**AVIS RELATIF À LA PROTECTION
CONTRE LES EVENTUELS EFFETS NOCIFS ET NUISANCES
PROVOQUÉS PAR LES RAYONNEMENTS NON IONISANTS
GÉNÉRÉS PAR DES ANTENNES ÉMETTRICES STATIONNAIRES**

Commune : CHARLEROI - Exploitant : ORANGE

Référence exploitant : 790C1_1/ 32790C1_1/ 42790C1_1/ 52790C1_1

Rapport n° 2697 / 2025

Figure 1 : Vue en plan des lieux de séjour et des points de contrôle

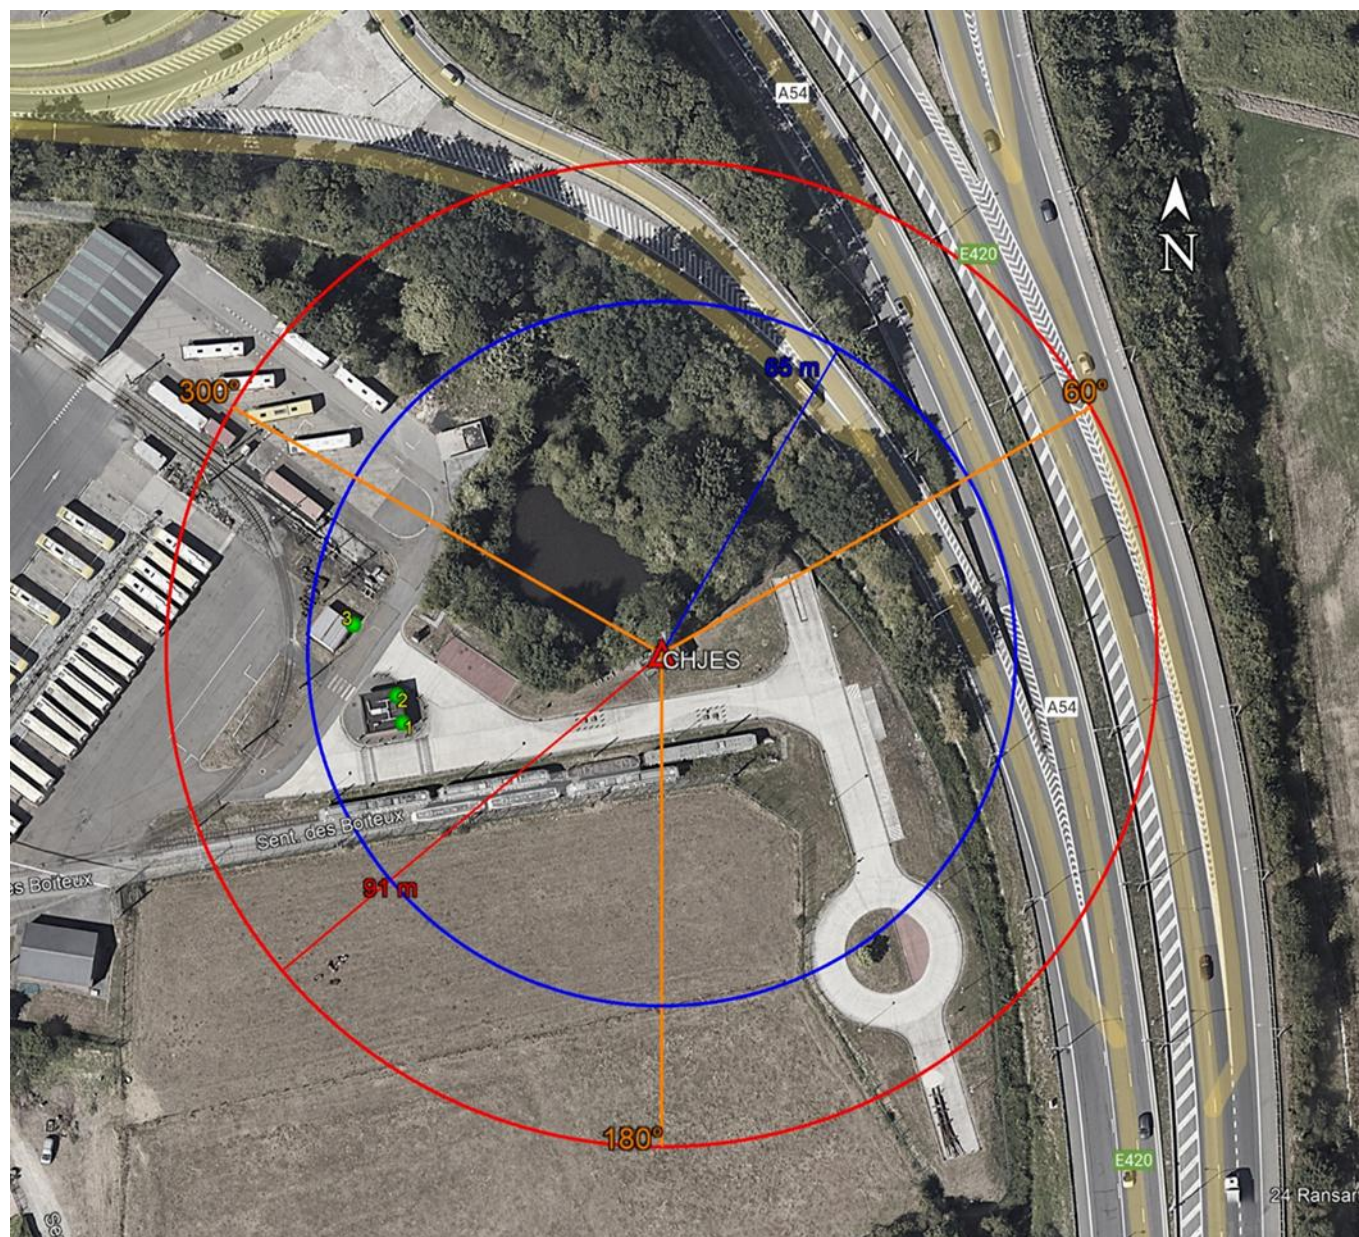
N° point de contrôle	LS	Atténuation (dB)	Indice d'exposition relatif à la limite par installation IE_i
3	LS3	3,0	0,204
2	LS3	3,0	0,058
1	LS1	3,0	0,050

En ce qui concerne les antennes de l'installation mentionnées dans le tableau 1, la distance maximale à laquelle la limite pourrait être atteinte, à l'extérieur, est égale à 89,2 m. S'il n'y a pas de LS à une distance inférieure, les antennes respectent forcément la limite d'immission.

Dans le cas des LS situés à l'intérieur des bâtiments, une atténuation d'obstacle est prise en compte et il en résulte que la distance maximale à laquelle la limite pourrait être atteinte se réduit à 63,3 m.

Les résultats de l'évaluation décrite au paragraphe 4 indiquent que les antennes émettrices stationnaires de l'installation faisant l'objet du présent avis ne produisent pas, dans un lieu de séjour, un rayonnement électromagnétique maximum supérieur aux limites fixées à l'article 4 du décret.
